Technische Änderung für 1812870000 + 1812890000

die Produkte 1812870000 (SAISWI-P-4A-4/5.1-M12) + 1812890000 (SAIBWI-P-4A-4/5.1-M12) werden nach einer Übergangszeit geändert.

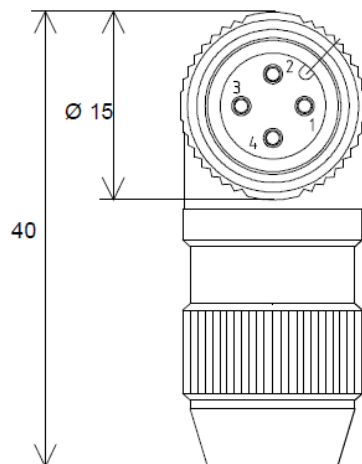
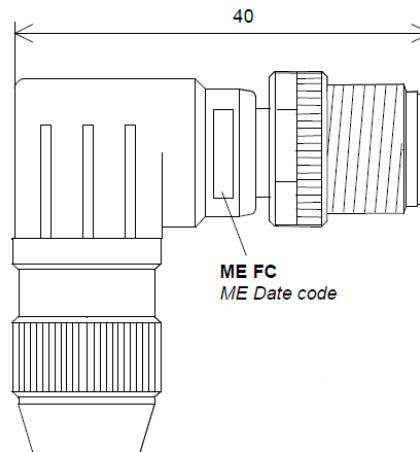
- Redesign: Optimierung der Produkthaptik und Vergrößerung der verfügbaren Beschriftungsfläche.
- UL-Zulassung
- Erweiterung der Artikelbeschriftung durch Ergänzung der CE- und UL-Zulassung sowie der Artikelnummer
